# JMTR原子炉施設に係る 廃止措置計画について (面談における確認事項への回答)

(9月16日面談における確認事項)

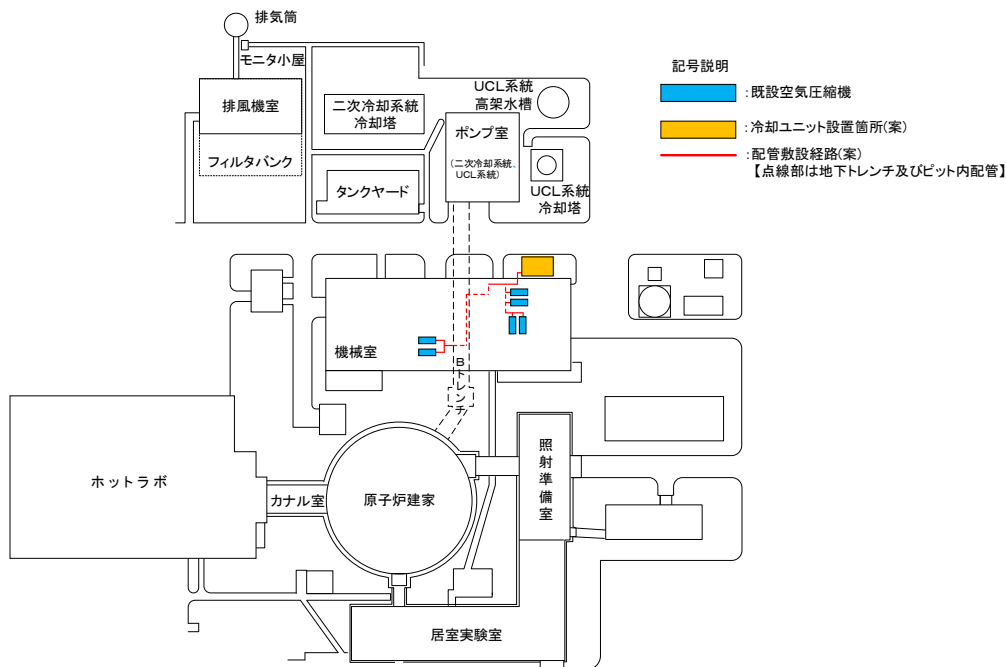
**確認事項** : UCL系統の更新工事工程について、既存の冷却塔から速やかに小型の冷却塔に切り替えて安全性を確保する観点から、変更手続きを含めて約2年間とした更新期間の前倒しを検討すること。

- 令和3年度中に小型冷却設備の新設工事を完了させるための工程(案)は以下の通りとなる。本工程の妥当性を確認するために、小型冷却設備の設計条件等を整理。

※ : 原子力機構の第3期中長期計画は令和3年度まで。新設工事は令和4年2月までに完了することが必須。

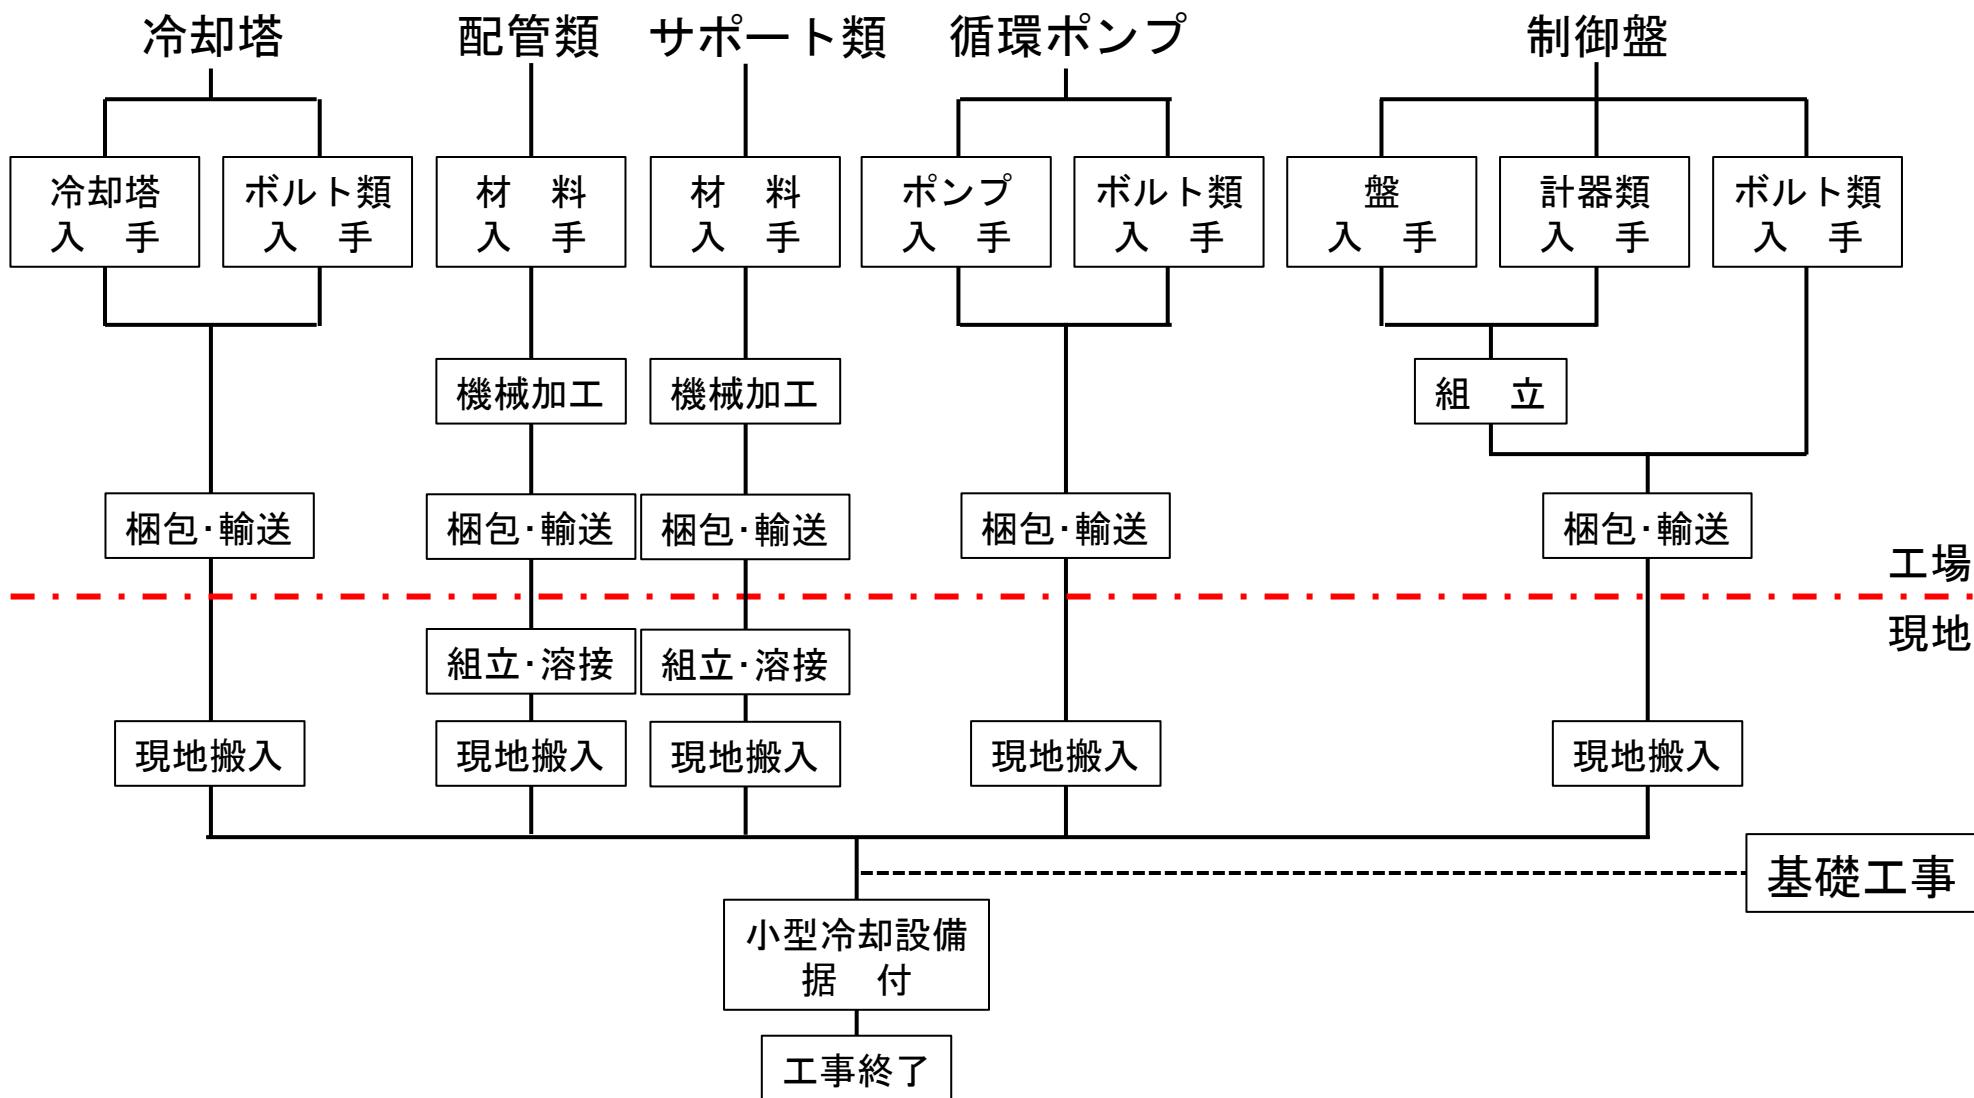
### ※2 地震による損傷の防止

小型冷却設備の基礎ボルト、配管及びサポートは、原子炉設置変更許可申請書及び原子力発電所耐震設計技術指針に基づき、算定した地震力に対して損壊しないように設計していることを、耐震強度計算により確認する。

なお、材料検査、外観検査、寸法検査及び据付検査を実施し、耐震性が確保されていることを確認する。
